平陆县 100MW 农光互补光伏发电项目

监理工程师通知单

编号: ZHJL-JLTZ-PL-204

主题: 2025 年 4 月 21 日监理单位及总包单位在洪池 29、32 地块复验收过程中发现以下问题:

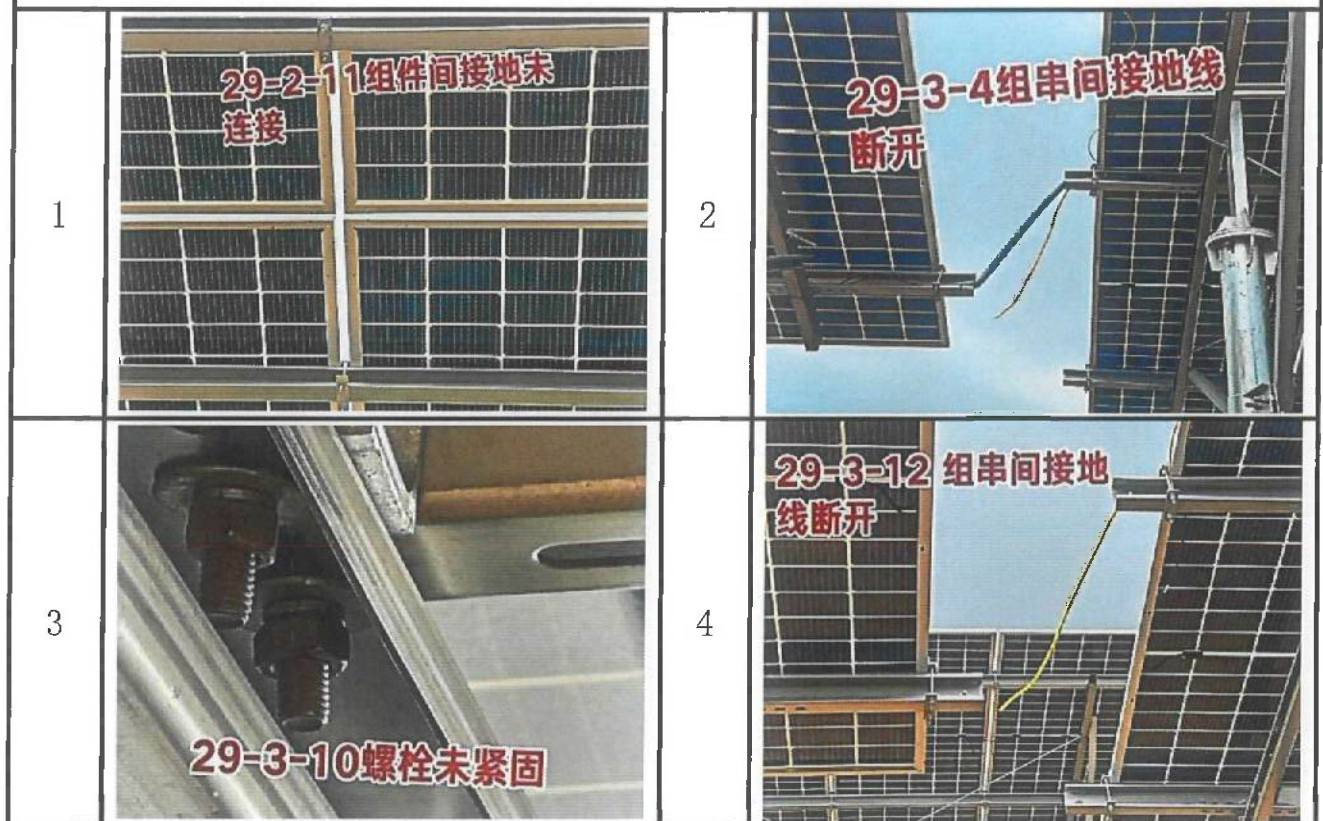
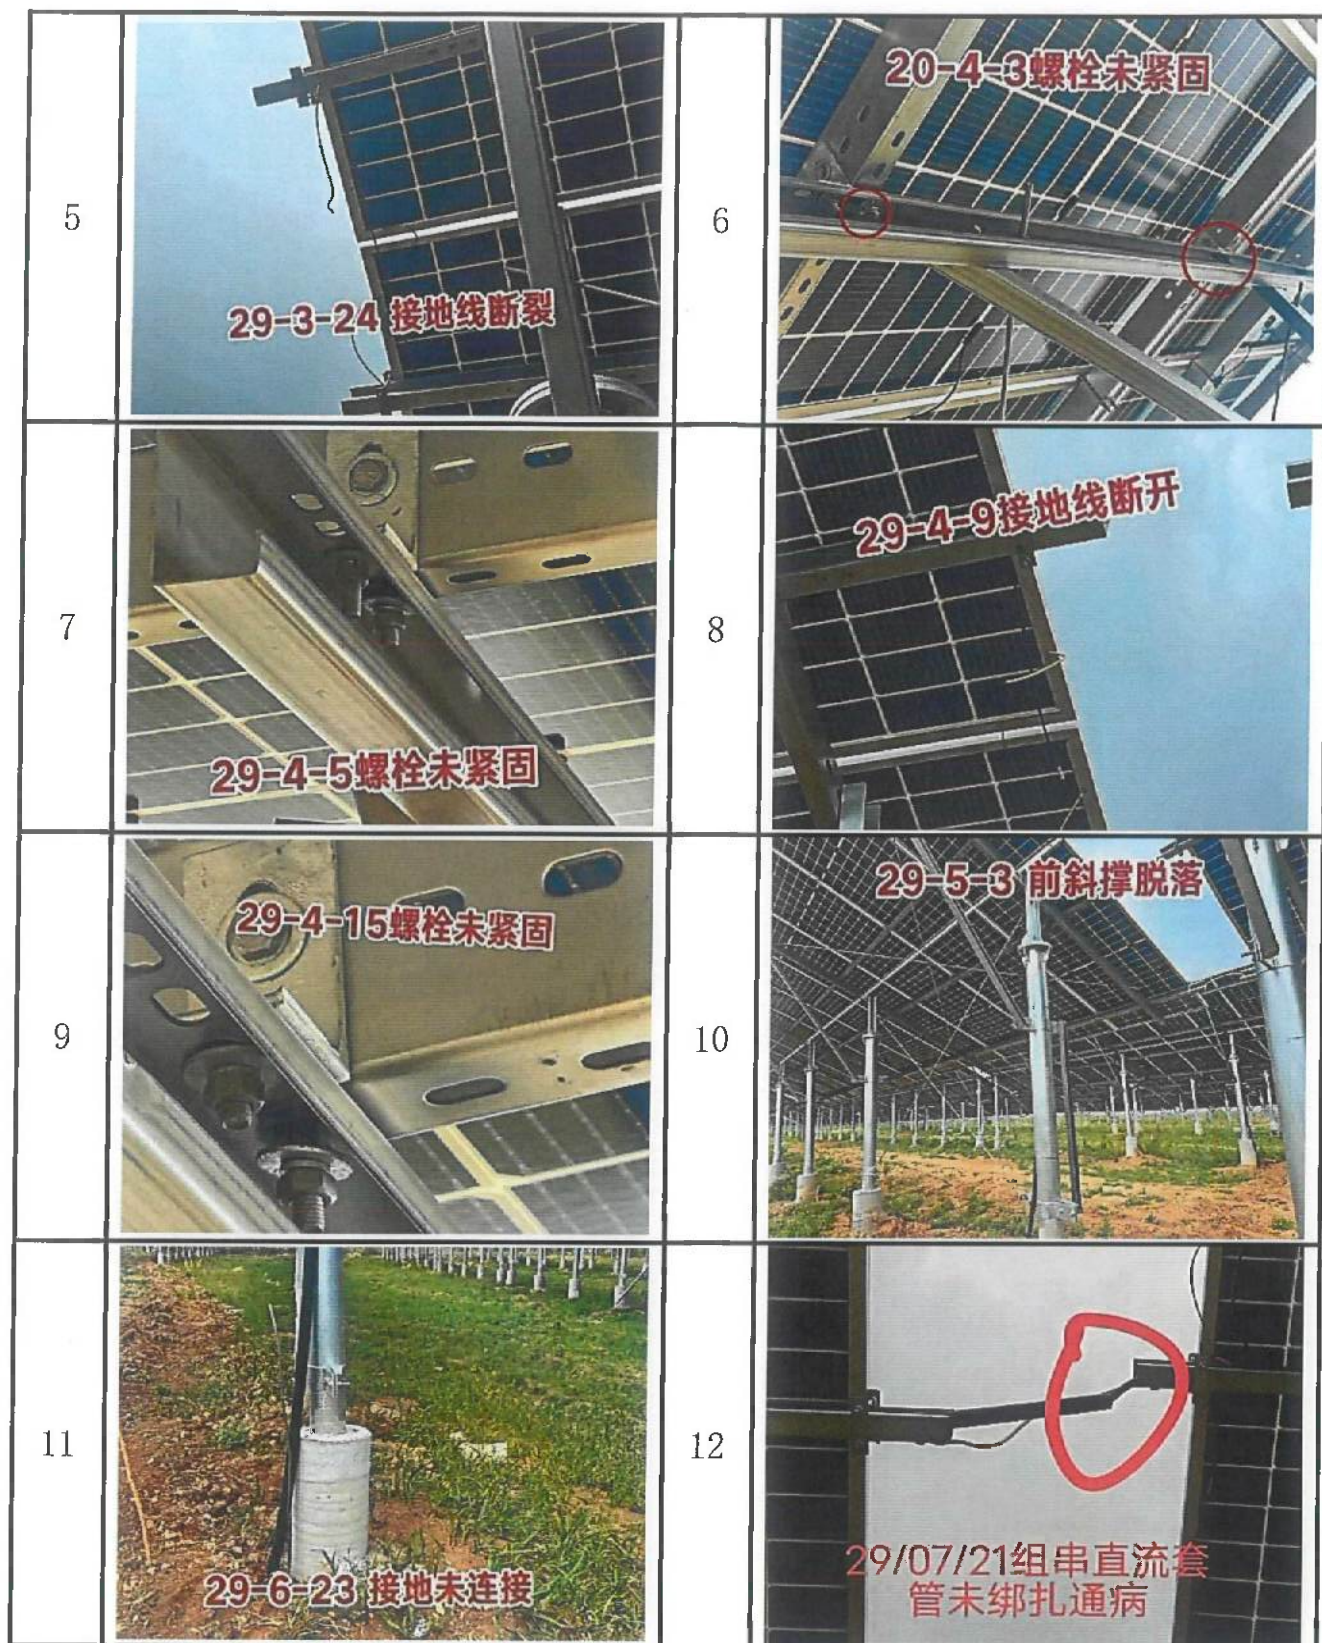
13	 29/07/22组串直流套 管穿不到位	14	 29/07/22连接螺母未 紧固
15	 3206逆变器 螺丝生 锈。	16	 部分拉杆 螺栓未露 丝

请贵单位按照上述问题立即消缺整改。
请贵单位在收到本通知后进行立即整改，限 3个 工作日内将整改结果书面回复我方。
